CHAPITEAU TYPE YOURTE

Diamètre 8.40 ml

RAPPORT DE VERIFICATION

DEMANDE D'ATTESTATION DE CONFORMITE

Accrochage des toiles sur le treillis

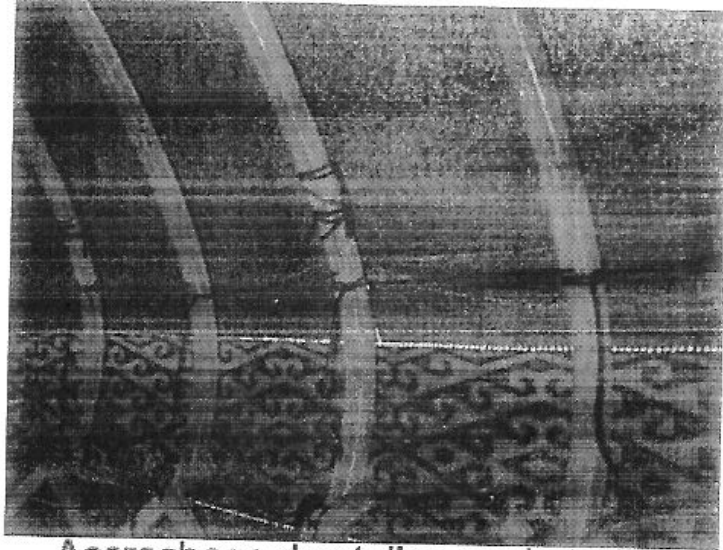
- **Assemblage toile/treillis et perche : systématiser le blocage par cordelette et sandow à chaque intersection treillis/perche.**
- **Tension couverture : CONFORME**
